Association Valloire Nature Et Avenir
Chalet Pierre-Paul
Les Verneys
73450 Valloire
Email : contact@vnea.net
Site Web <http://www.vnea.net>

Valloire, le 10 Mars 2006

Une enquête publique a été ouverte en mairie pour la réalisation d'une retenue collinaire sur le Crey du Quart. Le dossier et le registre d'enquête sont disponibles au public jusqu'au 15 Mars 2006. Sans le dire, cette enquête ouvre le dossier de la neige de culture sur Valloire. Celle-ci est-elle nécessaire? Sûrement. Mais jusqu'où faut-il aller? Cette question est importante pour le futur de Valloire. Elle mérite réflexion compte tenu des sommes en jeu, des conséquences sur l'environnement et des paysages, et des interrogations sur la sécurité des biens et des personnes. Voici un résumé du projet et notre position par rapport à ce projet :

Zones potentiellement atteintes dans les différents scénarios de rupture de digue

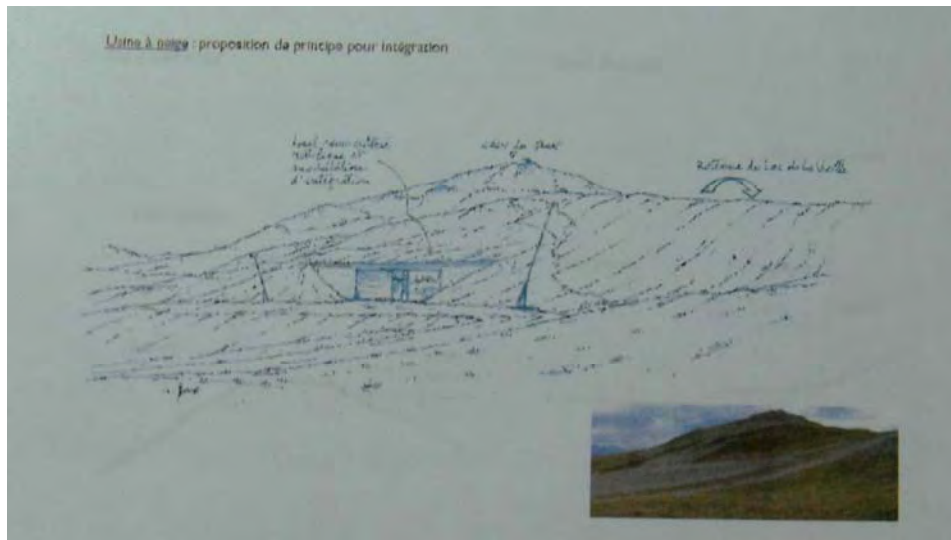
1) Sécurité: Nous nous interrogeons sur les problèmes de sécurité des biens et des personnes que pourrait poser la réalisation de ce projet. Une étude spécifique de rupture de digue est contenue dans le dossier d'enquête mais ses conclusions nous semblent évasives. Elle indique qu'en cas de rupture de la digue coté Sud Ouest, une lave de boue et de matériaux atteindrait l'Archaz et le lieu dit Tigny. Il est écrit que dans cette hypothèse "Les dégâts sur ces deux zones seront très importants. A l'arrivée dans le village de Valloire, les écoulements progresseront sur une large bande...et provoqueront de graves inondations dans le centre de la station". Il n'est pas fait mention des conséquences sur la population. Il nous paraît clair qu'il s'agirait d'une catastrophe.

D'autre part, même si des moyens sont prévus dans le projet pour la surveillance et anticiper toute rupture, il n'y a aucune information dans le dossier sur leur efficacité potentielle. Une étude de risque pour une autre retenue similaire indique qu'une digue peut rompre en quelques minutes et qu'une lave de boue se déplace à 20m/s. Il pourrait donc n'y avoir que quelques minutes entre la détection d'un problème et l'arrivée du danger à Valloire, rendant une évacuation de la station illusoire. Au final, nous ne sommes pas donc sûrs, au vu de l'étude, qu'il n'existera pas de risque pour la population. Sachant que la finalité de la retenue est la production de neige artificielle trois mois par an, nous nous demandons si le principe de précaution ne devrait pas prévaloir. La neige artificielle est une roue de secours Soit! Doit-elle couvrir tout le domaine skiable ? Peut-être ? Mais en tout cas, pas à n'importe quel prix!
